公告 | 丹佛斯 Turbocor 压缩机

B-CN-314-CN REV A

主题: TT 系列盖板螺钉扭矩

图 1 - 盖板螺钉扭矩

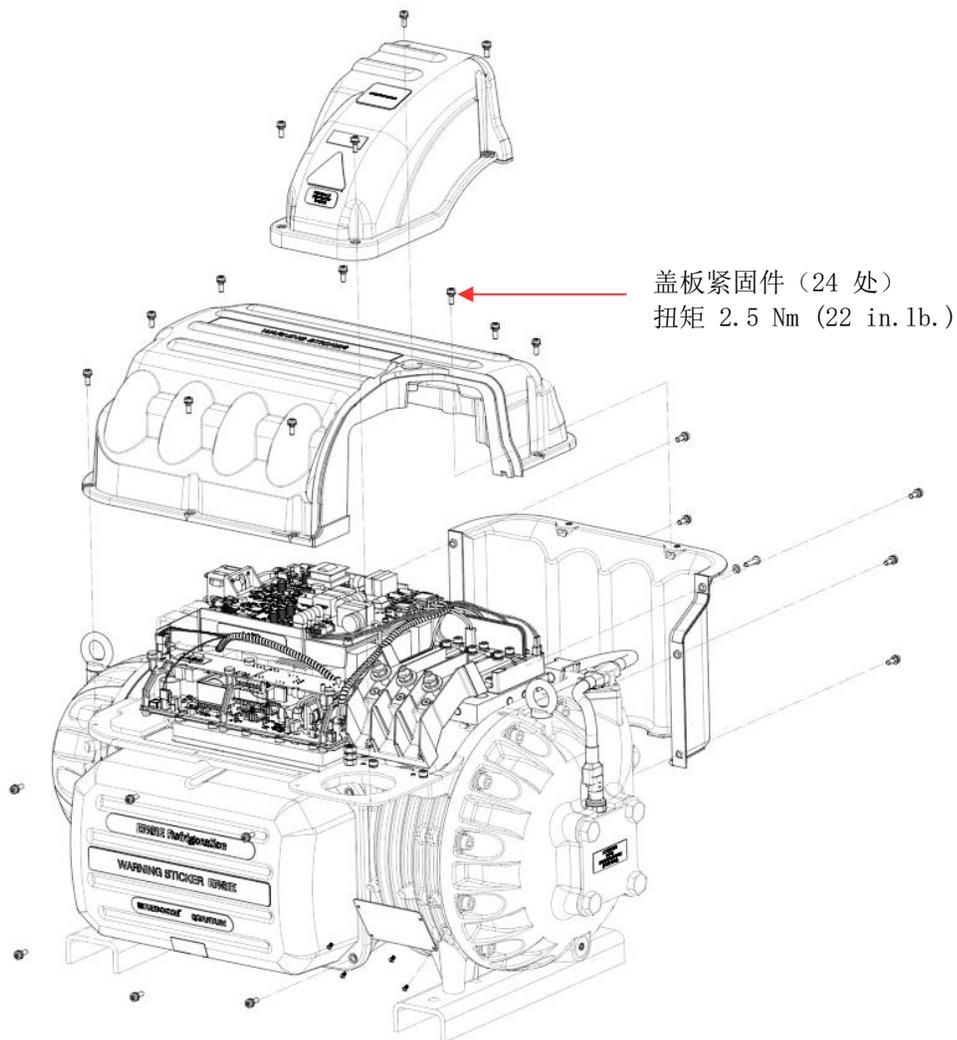
我们最近更新了 TT 系列压缩机盖板紧固件的扭矩规格，特此向 Danfoss 客户发出通知。根据我们的维修手册之前所述，盖板螺钉的扭矩为 1.5 Nm。新改的扭矩规格为 2.5 Nm (22 in. lb.)。

我们已将 TT 系列盖板紧固件的扭矩规格更新为 2.5 Nm (22 in. lb.)。更新后的扭矩规格适用所有四 (4) 个盖板。

安装 TT 系列的压缩机盖板时，请将紧固件拧紧至 2.5 Nm (22 in. lb.)。
